Krycí list ZBV

III/11533 Beroun rekonstrukce mostu přes trať ČD na Zavadilku,
ev.č.11533-2

201 / 2

3.3

ŘEZ 1:5

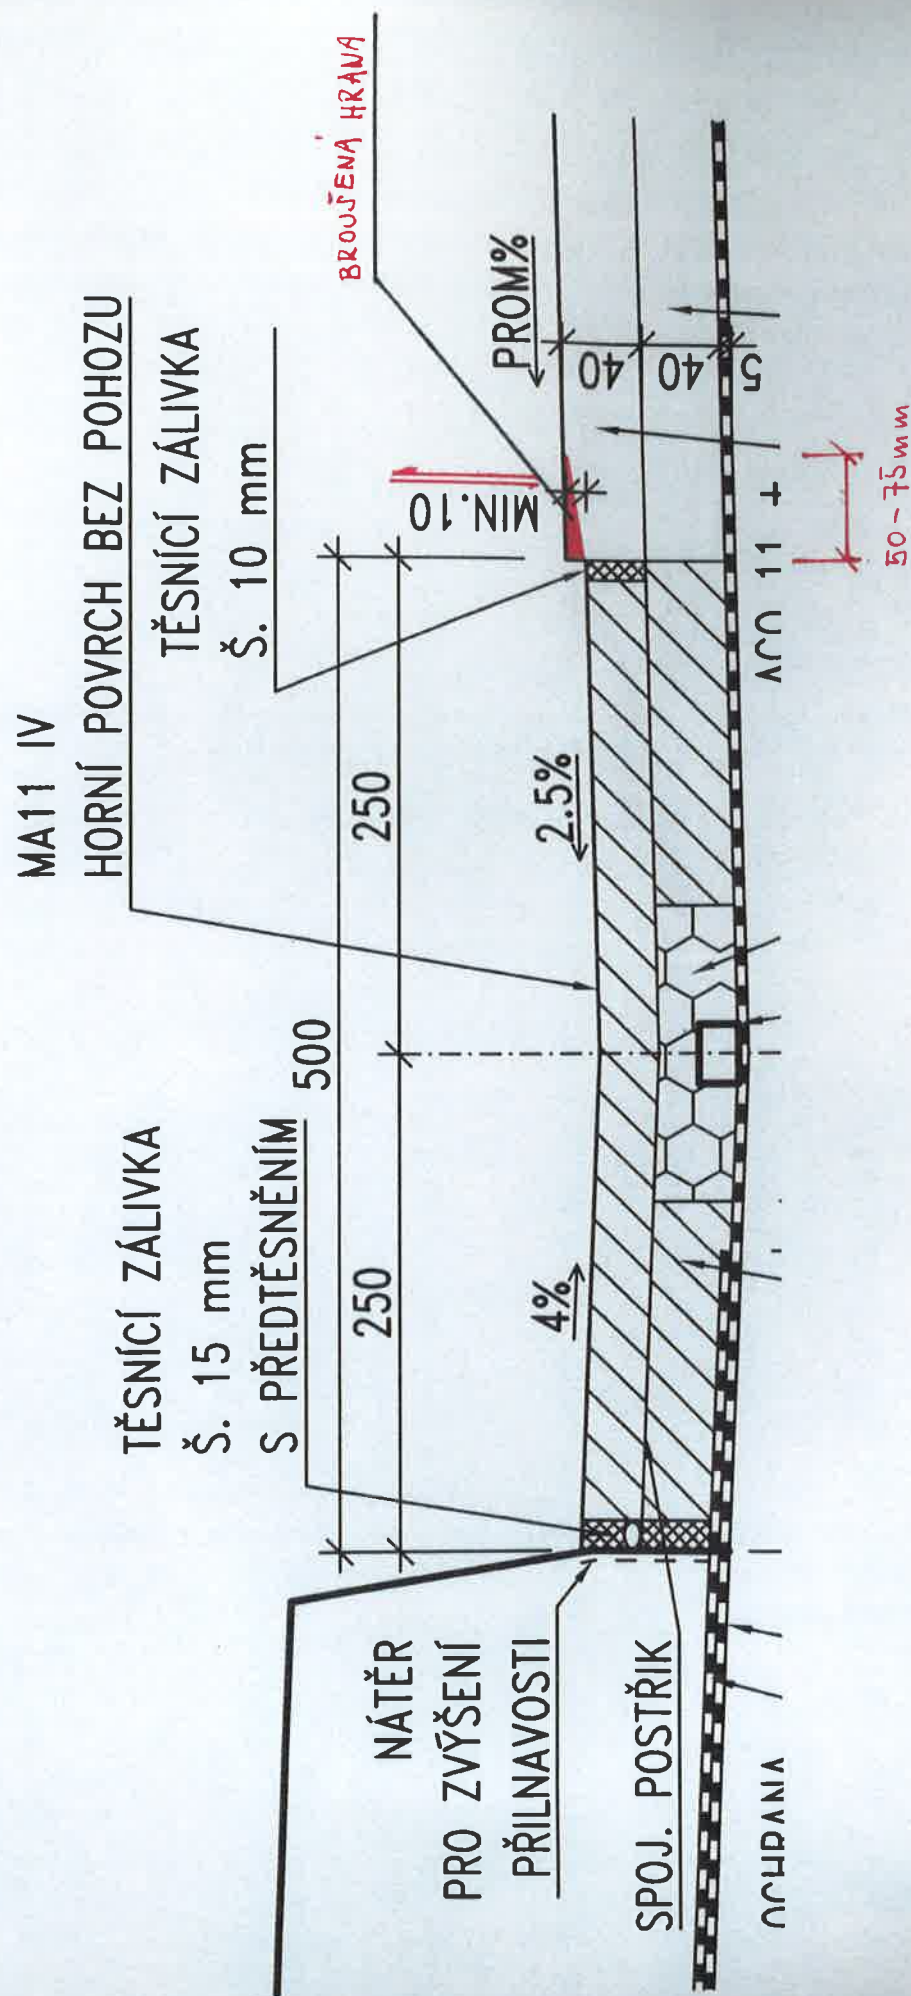
Dne 17. 8. 2017 jsme byli zhotovitelem požádáni o vyjádření k řešení sanace žeber na lících podpěr. Oba pilíře a opěra 4 byly v původním stavu na čelní plochách, tj. plochách kolmých na osu mostu, opatřeny žebrováním tvořeným třemi skupinami svislých vybraní vytvořených pravděpodobně vložením trapézového plechu do bednění. Funkce žeber byla estetická.

Po otryskání podpěr tlakovou vodou zjistil zhotovitel, že beton žeber vykazuje výraznější poškození než bylo předpokládáno (soudržnost, pevnost) v zadávací dokumentaci a bude ho třeba ve větším rozsahu reprofilovat. Dle zadávací dokumentace měla reprofilace kopírovat žebra na povrchu podpěr. Zhotovitel navrhl žebra vyplnit a povrch podpěr provést bez členění. Tato úprava dle názoru zhotovitele zvýší životnost konstrukce zmenšením plochy optřebenění i zvýšením krycí vrstvy výztuže.

Za AD s navrženým řešením souhlasíme. Pro zajištění soudržnosti požadujeme výplň žeber přikotvit vlepenou výztuží. Přikotvení zajistí profil 8 mm do vrtu profilu 10 mm a hloubky 115 mm v rastru α 0.35 m vlepený lepidlem HILTI HIT-RE 500 nebo podobné řešení.

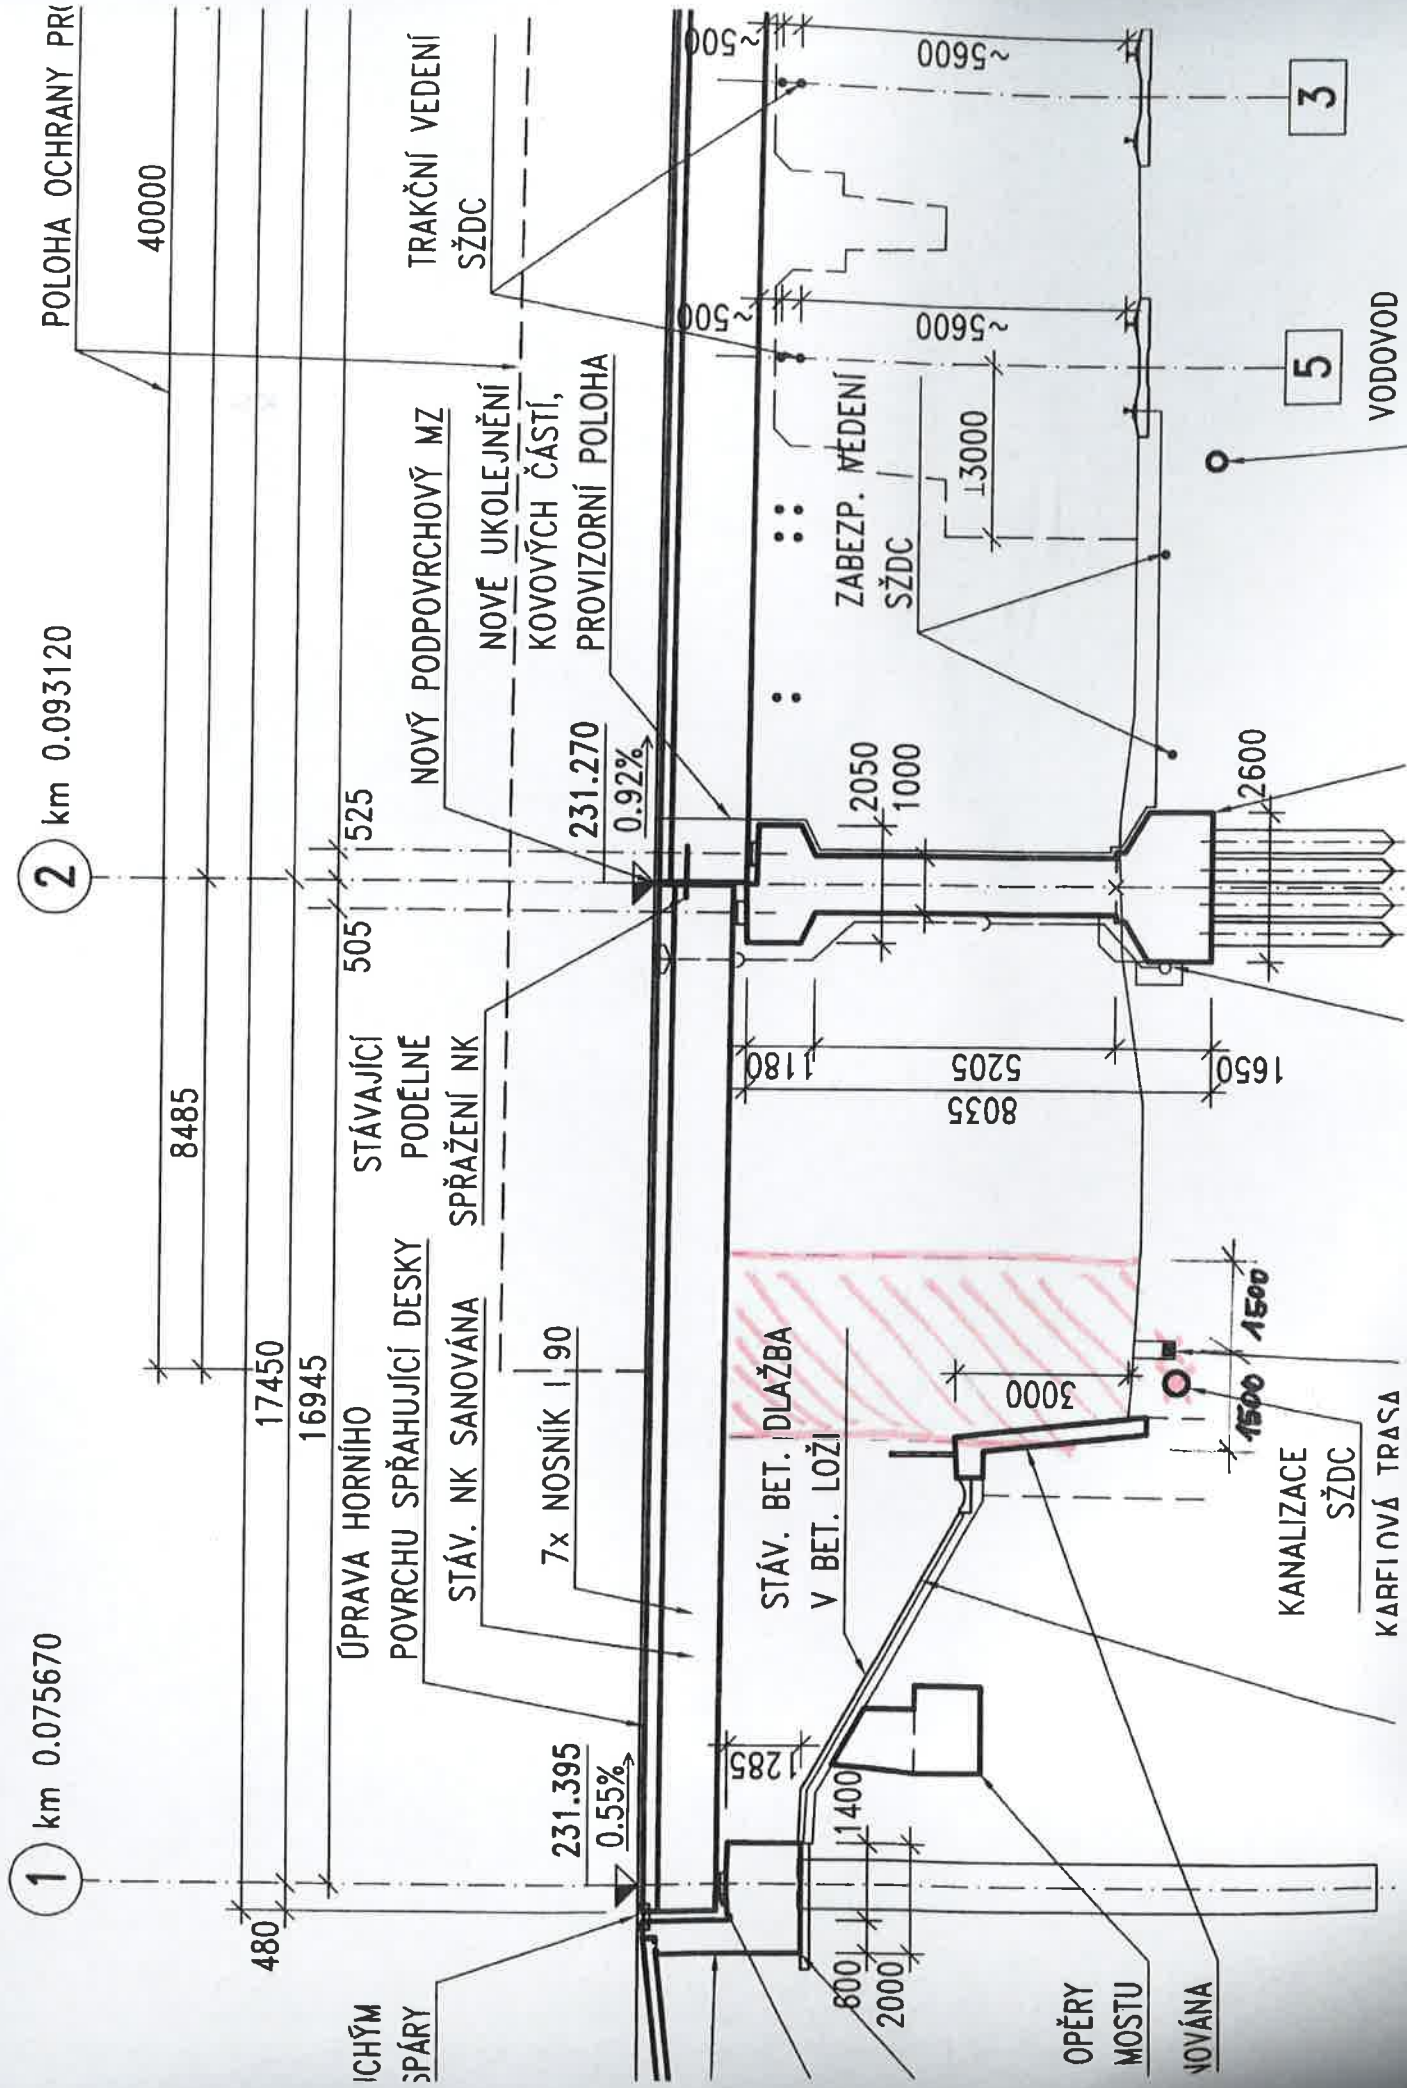
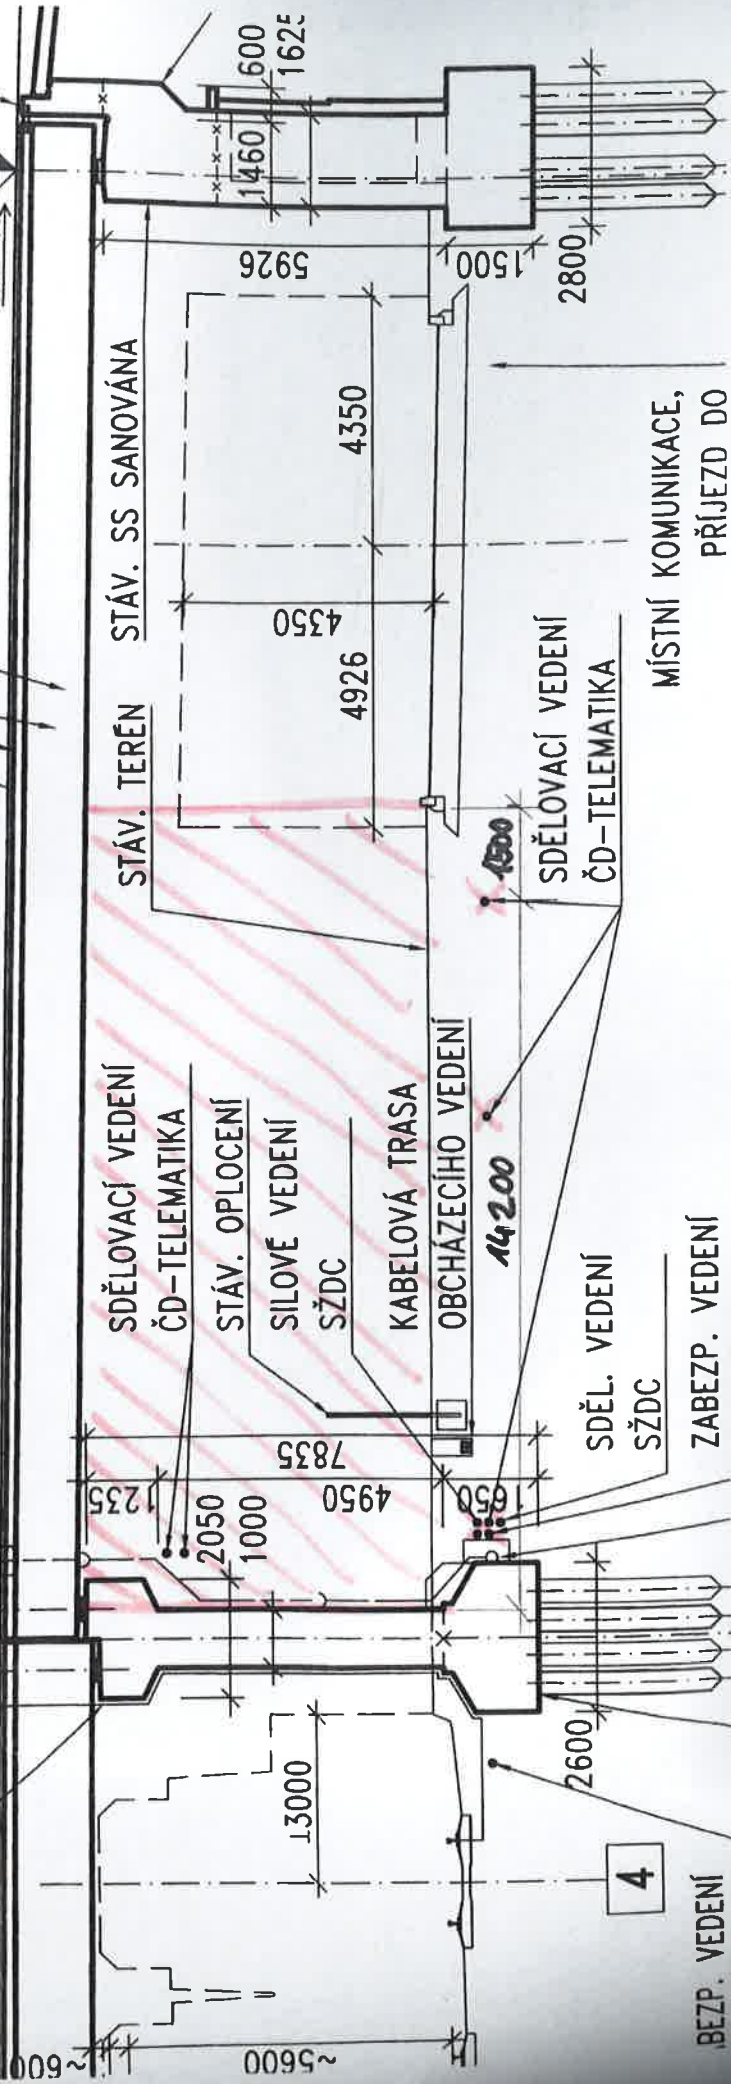
$$3 \times 9,37 \times 5,2 = 146,172 \text{ m}^3$$

$$(14,2 - 0,5 + 1,5) \times 9,37 \times 6,1 = 868,786 \text{ m}^3$$
